SÄKERHETSMEDDELANDE (SM)

Delgivningssätt: Anslås: ☒ Personlig kvittens: ☐
Informationsförvaltare: Magnus Ohlsson, 08 1233 3316
Granskad av: Joakim Caesar, Johanna Myde
Fastställd av: Hans Höwitz
Gäller fr.o.m: 2024-12-06
Gäller t.o.m: 2025-11-30
Ärendenr: TN 2024-0008
Tillämpningsområde: Tunnelbana 2
Till: Berörda avdelnings-, sektions- och gruppchefer inom TF.
Berörda entreprenörer.
All Personal med behörighet enligt Tri Tub

Nya permanenta hastighetsbegränsningar på Tunnelbana 2

Aspudden - Liljeholmen

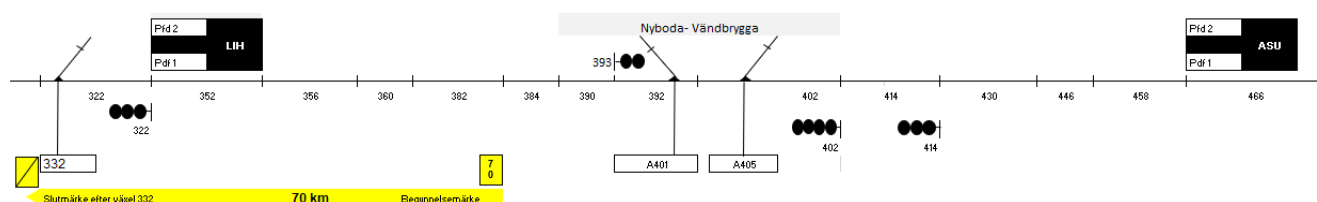
Från gränsen mellan spårledning 382 och 384 norr om vändbryggan Aspudden till växel 332 norr om pfd1-2 Liljeholmen införs en hastighetsbegränsning till **70 km/h**

Midsommarkransen - Liljeholmen

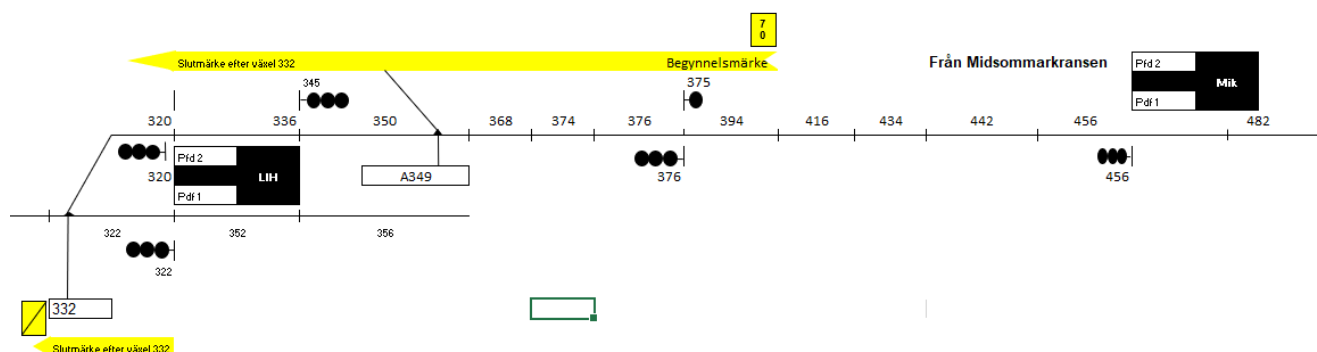
Från gränsen mellan spårledning 394 och 416 norr om Midsommarkransen pfd 1 till växel 332 norr om pfd1-2 Liljeholmen införs en hastighetsbegränsning till **70 km/h**.

Ropsten – Gärdet

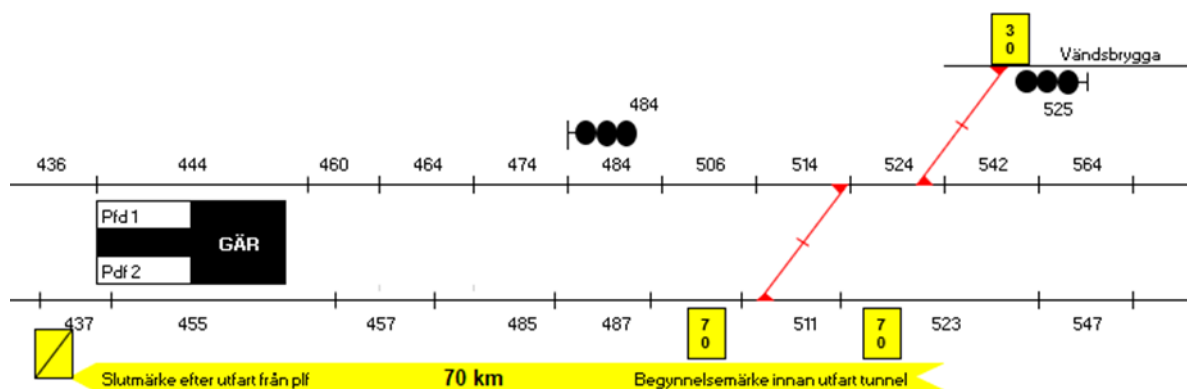
På sträckan från tunnelmynningen söder om Ropsten, över bron och fram till södra änden av plattformen Gärdet införs en permanent hastighetsbegränsning till **70 km/h**.

Hastighetsbegränsningen på 30 km/h från vändbryggan Gärdet och söderut **kvarstår**, men befintligt slutmärke ersätts av ett nytt begynnelsmärke för 70 km/h.

Not:

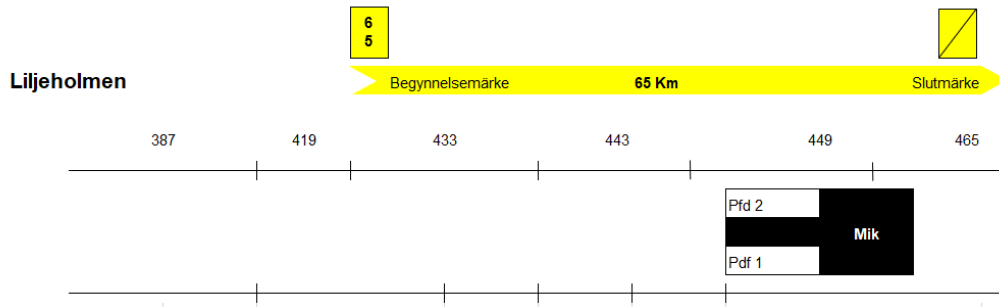
Befintligt slutmärke 30 km från bryggan ersätts med 70 km
